# LICITACIÓN PÚBLICA NACIONAL E INTERNACIONAL Nº 06/2025

**Obra: “Construcción del Centro Acuático Provincial en la  
Ciudad de Rosario, Departamento Rosario”**

## **CIRCULAR ACLARATORIA Nº 2 – CON CONSULTA**

CA 09

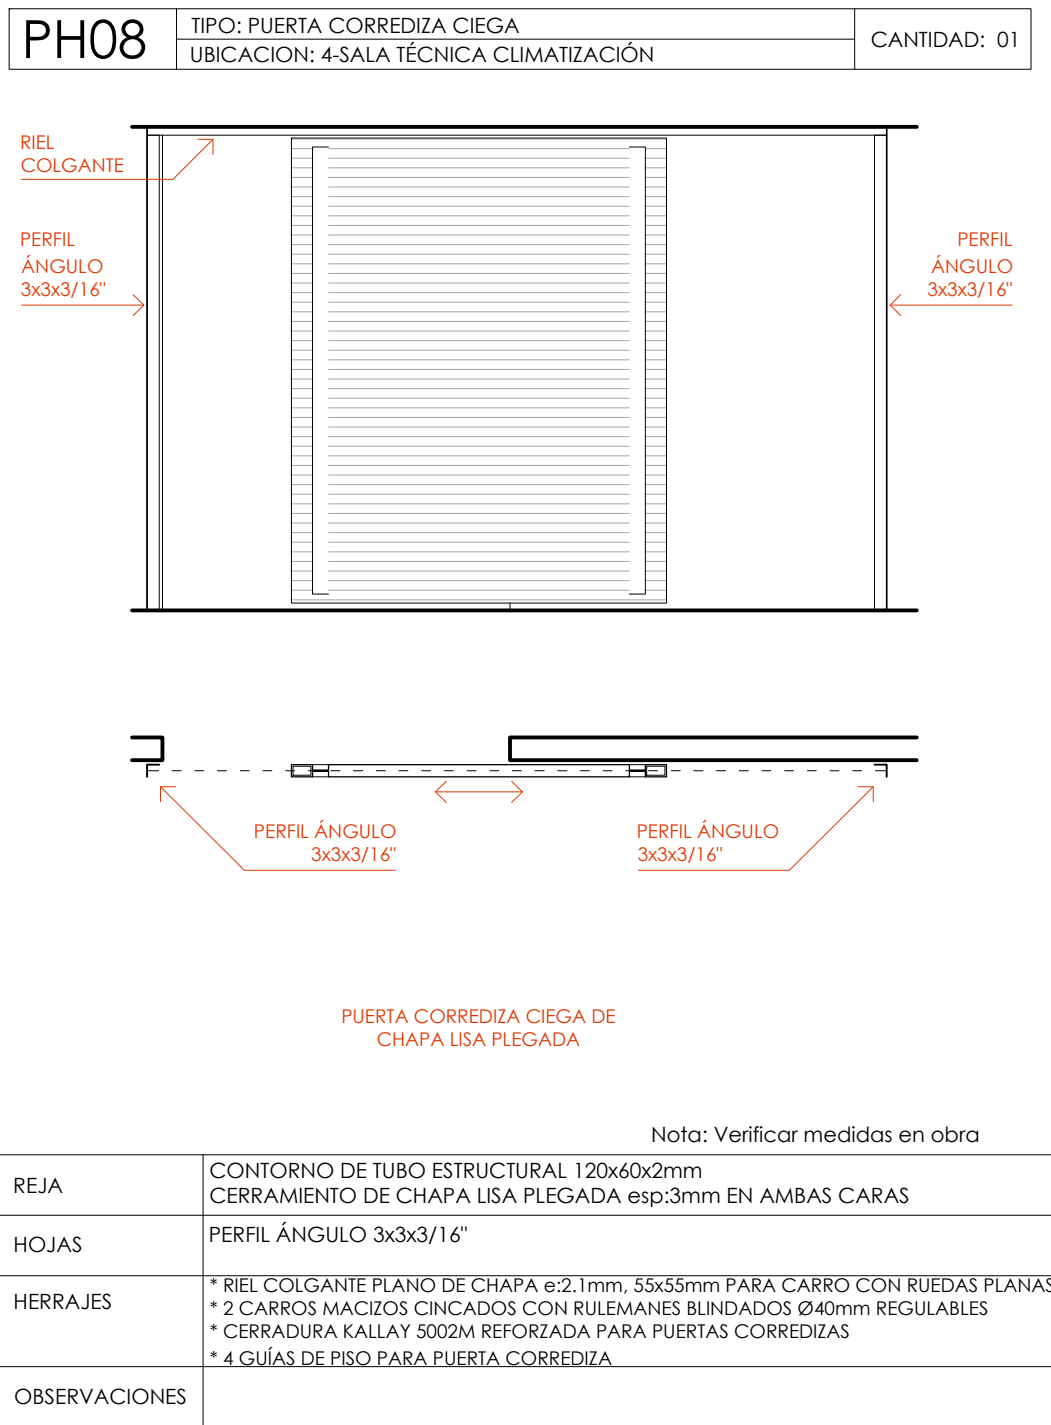
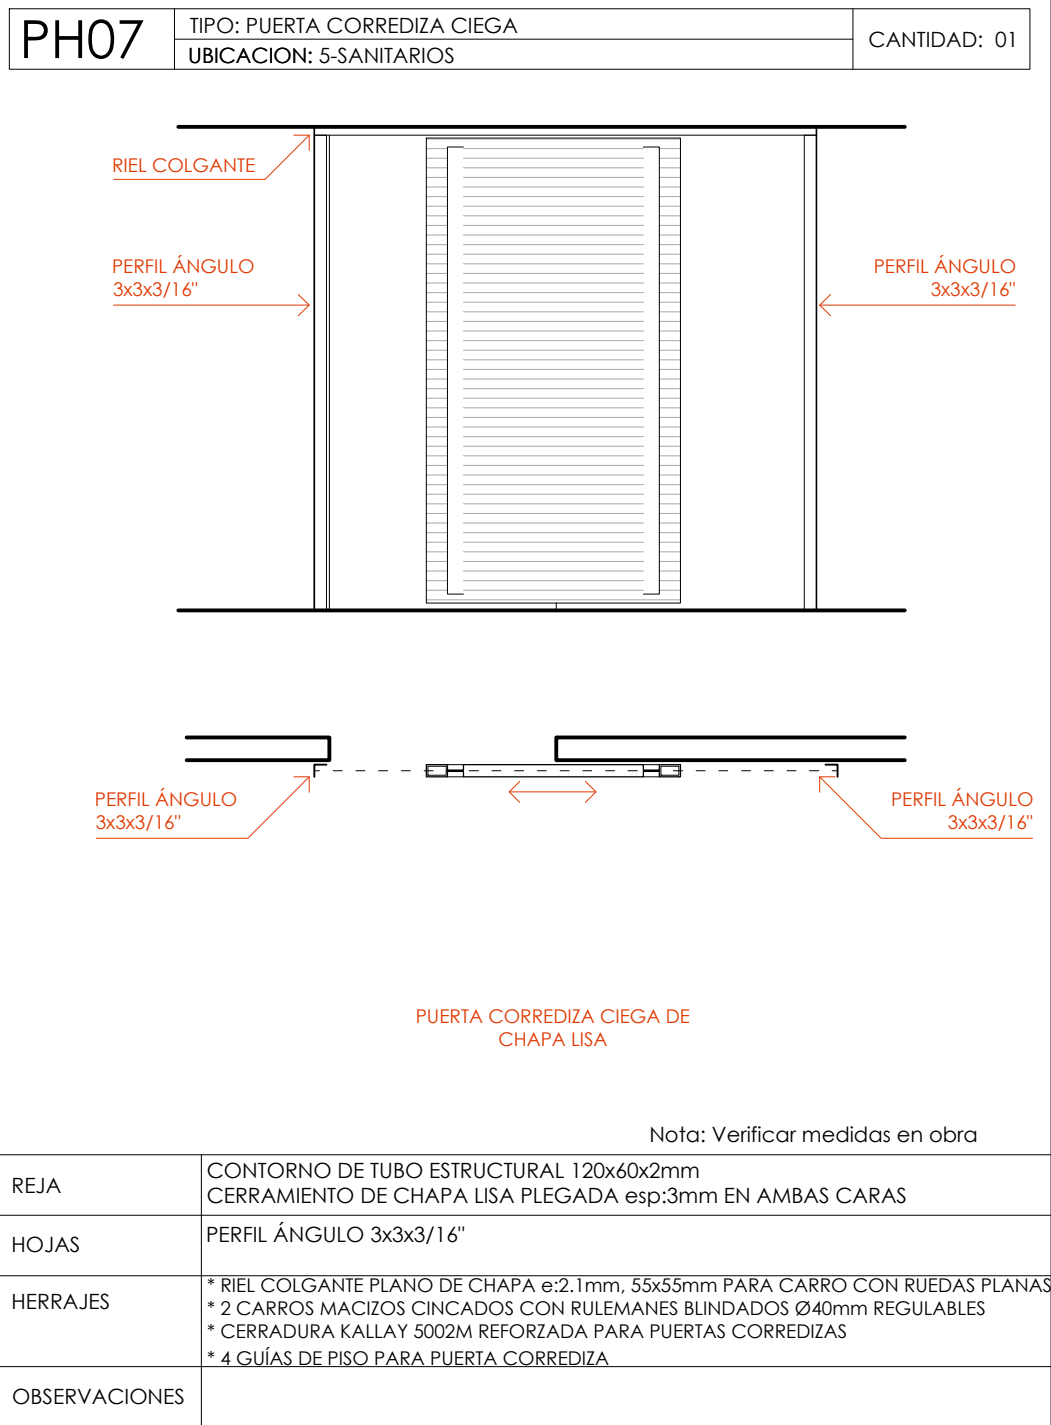
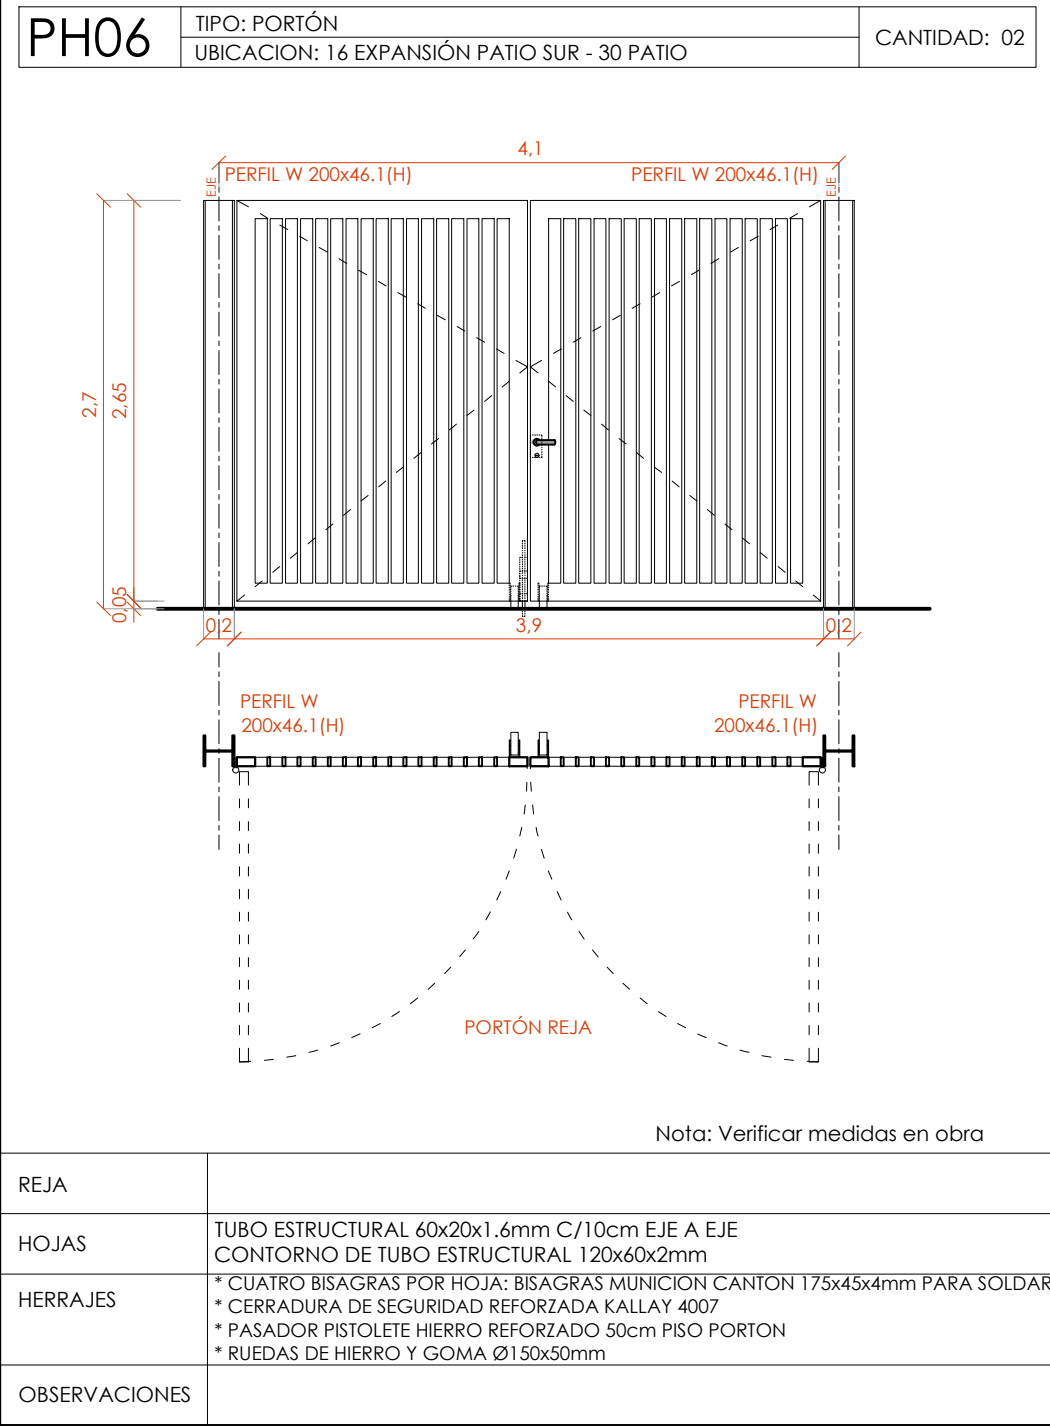
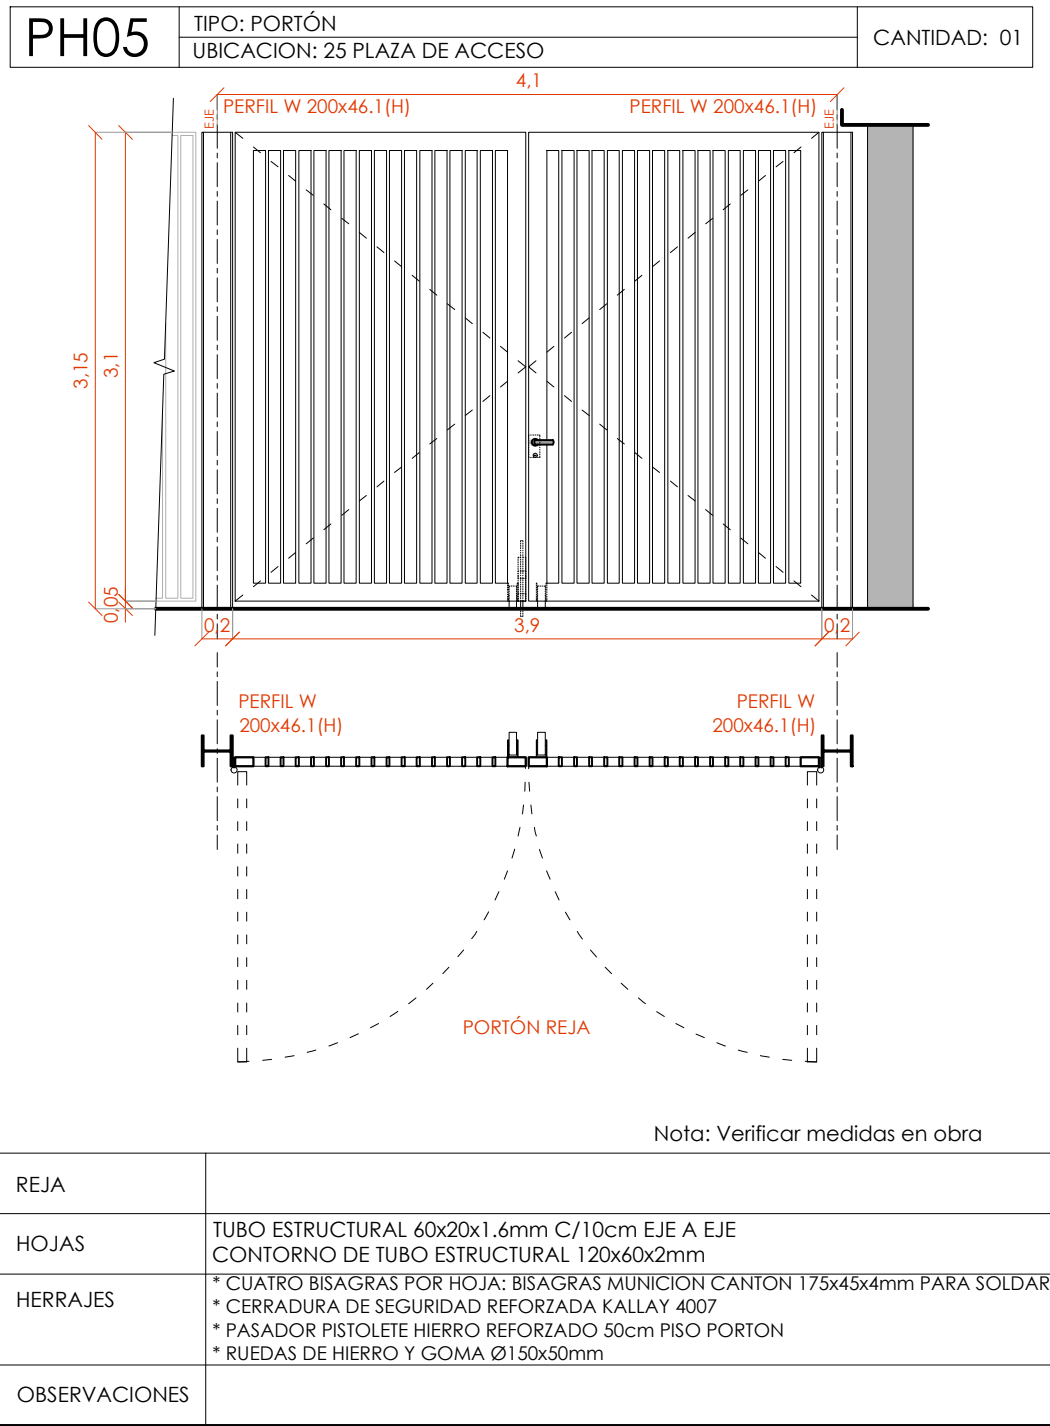
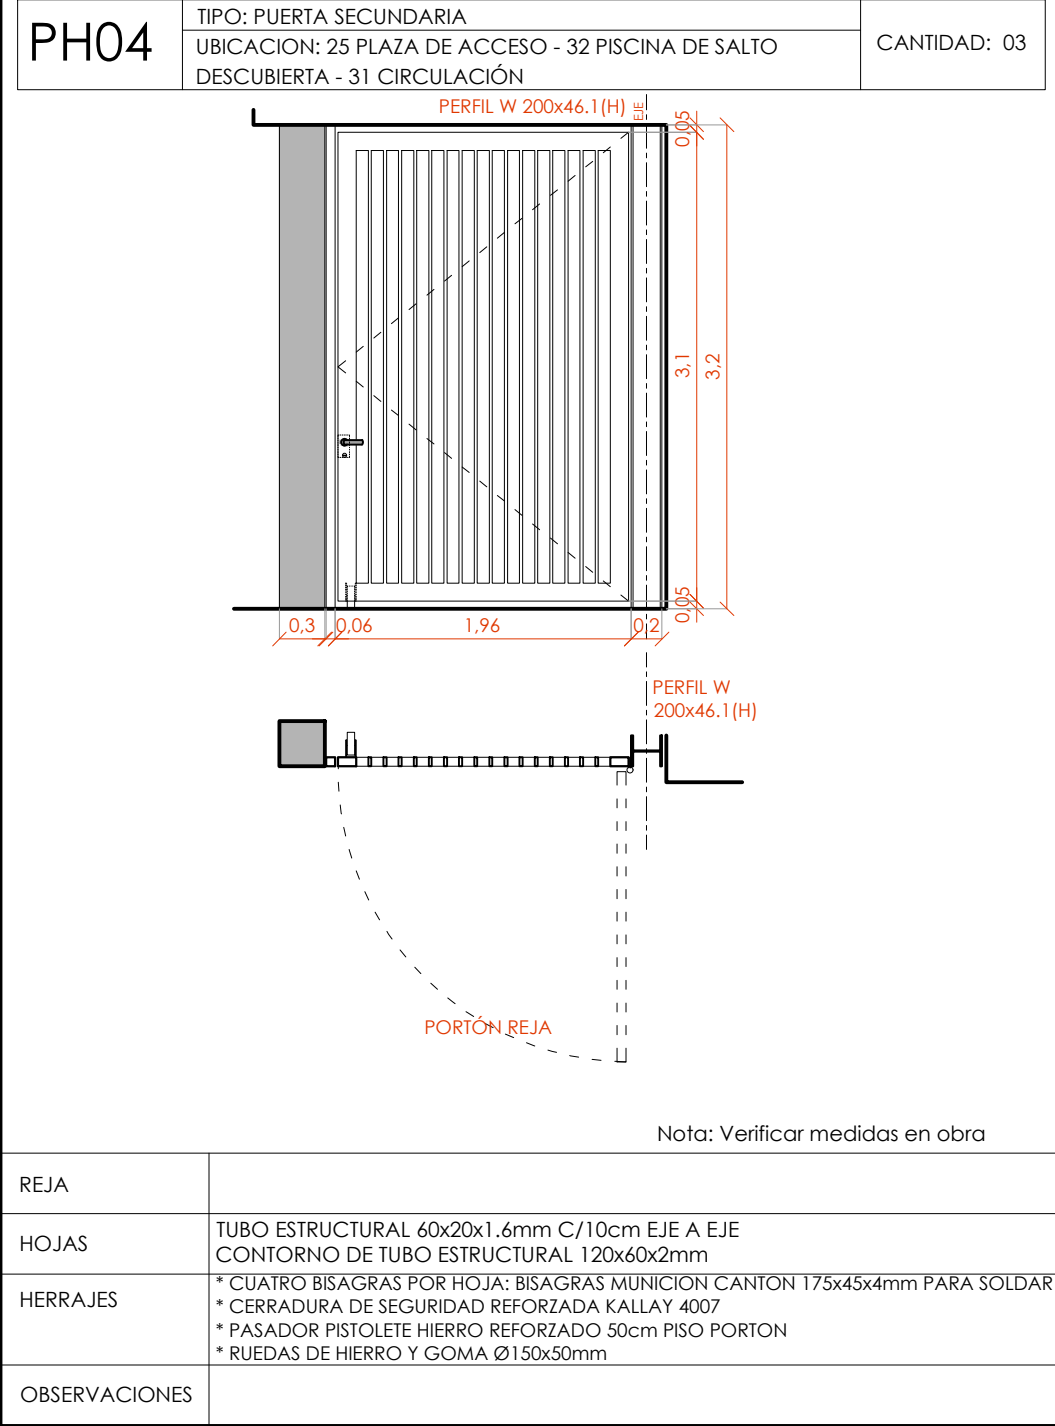
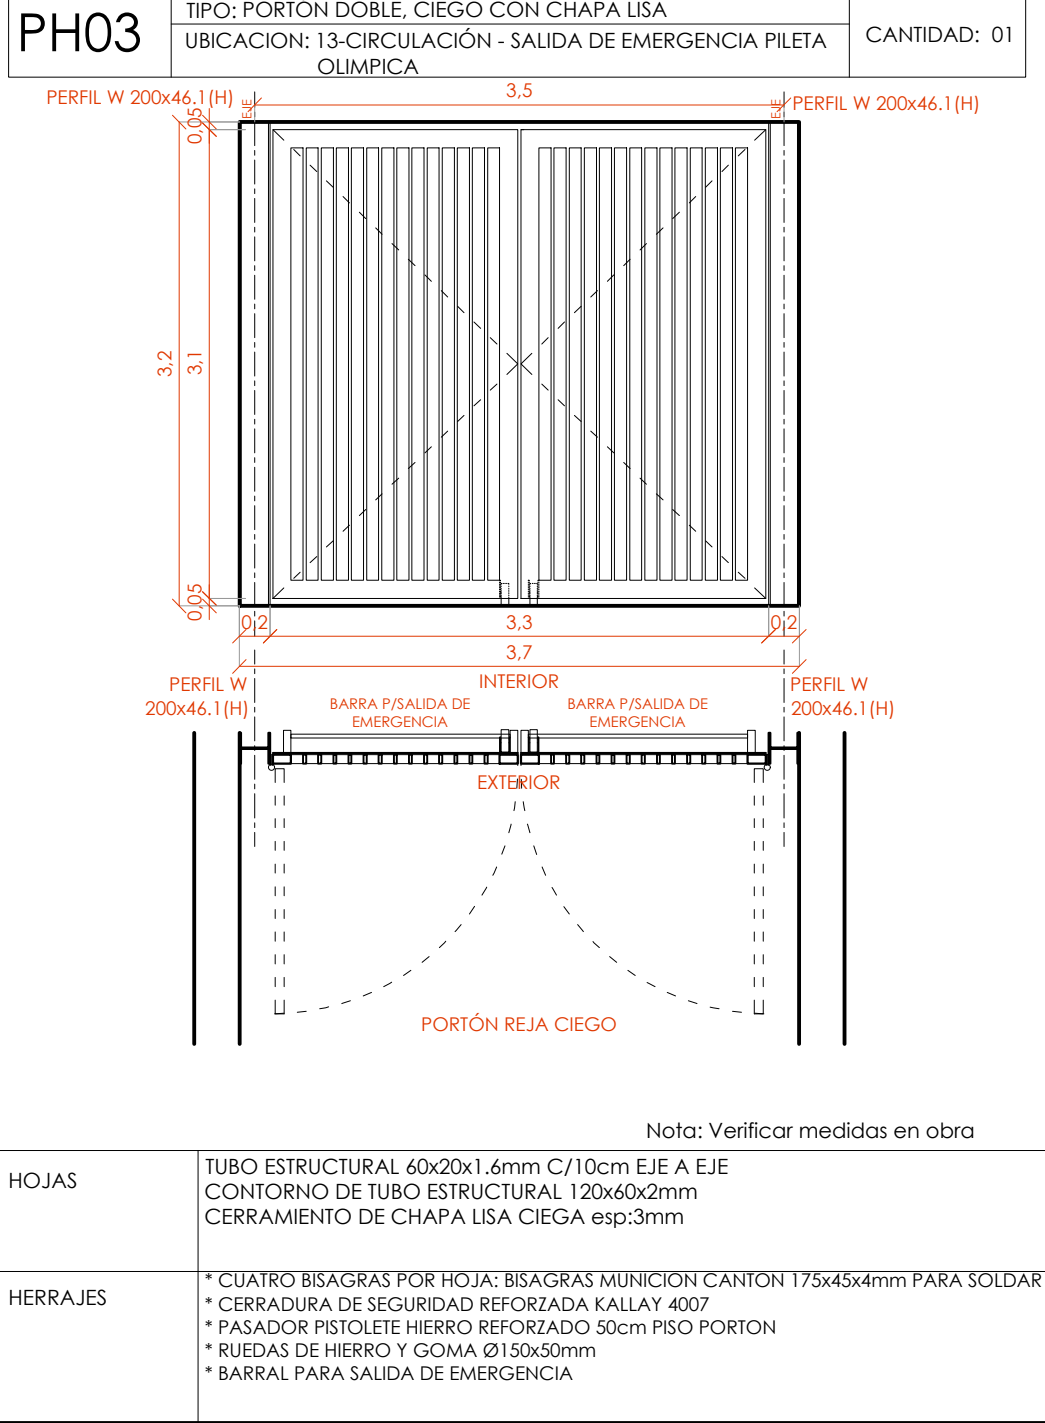
Solicitamos nos envíen las Planillas y Especificaciones de los siguientes CARPINTERIAS: PH07 / PH08 / RH01 / RH02 / RH03 / RH04 / RH05 / RH06 / RH07

Solicitamos nos indiquen cuales son las Carpinterías que hay que considerar en el Ítem 17.07 PORTONES DE ABRIR CIEGOS.

Se anexan los siguientes planos actualizados con la información solicitada:

- CA 09 PLANILLAS DE HERRERIAS - PUERTAS Y PORTONES
- CA 10 PLANILLAS DE HERRERIAS – REJAS

Corresponde a los portones de la SET, planilla PH02 del plano: CA 09 PLANILLAS DE HERRERIAS - PUERTAS Y PORTONES.
